Πρακτικό της 2^{ης} συνεδρίασης της Επιτροπής Παρακολούθησης του έργου «Αναστήλωση αρχαίου θεάτρου Διονύσου»

Σήμερα, Πέμπτη 01 Δεκεμβρίου 2011 και ώρα 11.00 πραγματοποιήθηκε η δεύτερη συνεδρίαση της Επιτροπής Παρακολούθησης του έργου «Αναστήλωση αρχαίου θεάτρου Διονύσου» στα γραφεία του σωματείου «ΔΙΑΖΩΜΑ».

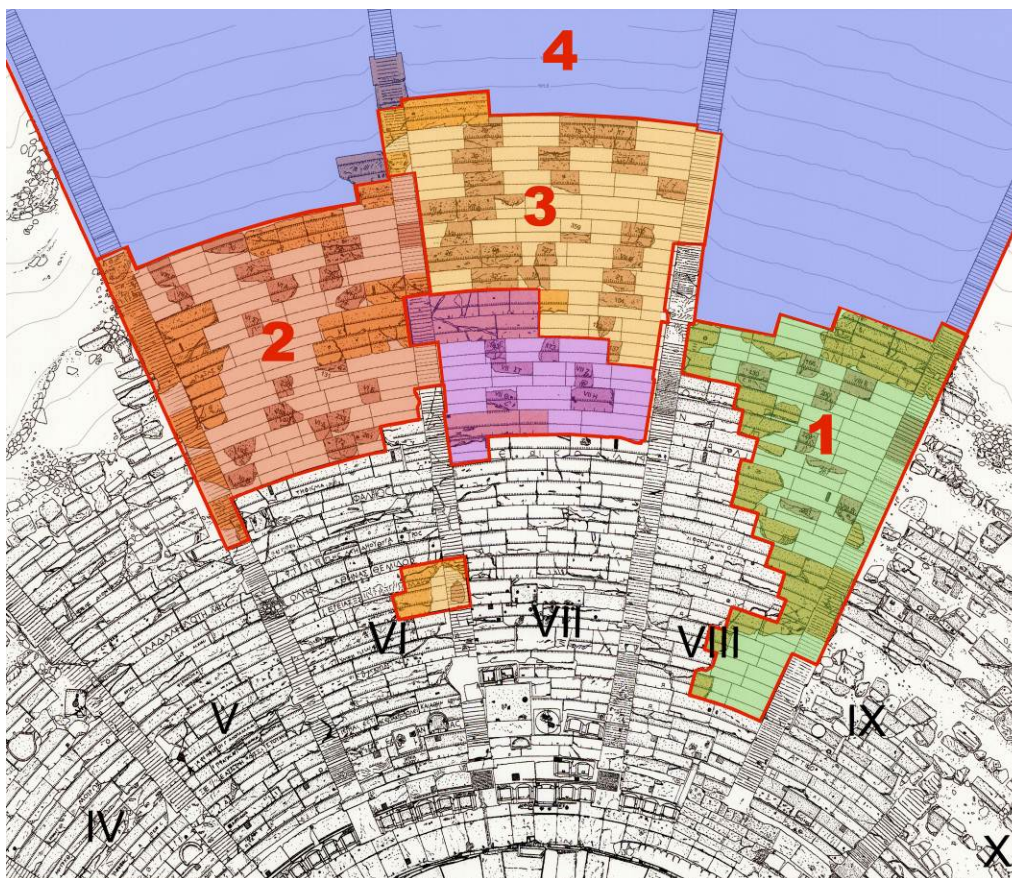
Επεξηγηματικά σημείωσε πως η περιοχή που σημαίνεται με ροζ χρώμα έχει αποκατασταθεί με χρηματοδότηση από το Γ' Κ.Π.Σ., ενώ με τα υπόλοιπα χρώματα επισημαίνονται οι περιοχές, οι οποίες αποκαθίστανται με χρηματοδότηση από την τέως Νομαρχία Αθηνών και τώρα από την Περιφέρεια Αττικής. Με πράσινο χρώμα υποδηλώνεται η περιοχή, όπου έχουν ήδη αρχίσει οι ανασκαφικές εργασίες, ενώ με ανοιχτό πράσινο η περιοχή, όπου απαιτούνται συμπληρώσεις με νέο υλικό. Στο σημείο αυτό ο κος Βασίλης Λαμπρινουδάκης επισήμανε ξανά ότι η το νέο υλικό που θα χρησιμοποιηθεί πρέπει να πατιναριστεί, για να υπάρχει σχετική ομοιομορφία με το αρχαίο υλικό.

Τα μέλη της Επιτροπής ζήτησαν από τον κο Κωνσταντίνο Μπολέτη να τους ετοιμάσει ένα φωτορεαλιστικό σχέδιο, όπου θα απεικονίζονται οι εργασίες που θα πραγματοποιηθούν στο κοίλο και μέχρι ποιο σημείο θα φτάσουν. Το έργο που θα πραγματοποιηθεί, τόνισε ο κος Βασίλης Λαμπρινουδάκης, θα πρέπει να είναι ανάλογο του ύψους της χρηματοδότησης που διατίθεται από την τέως Νομαρχία Αττικής.
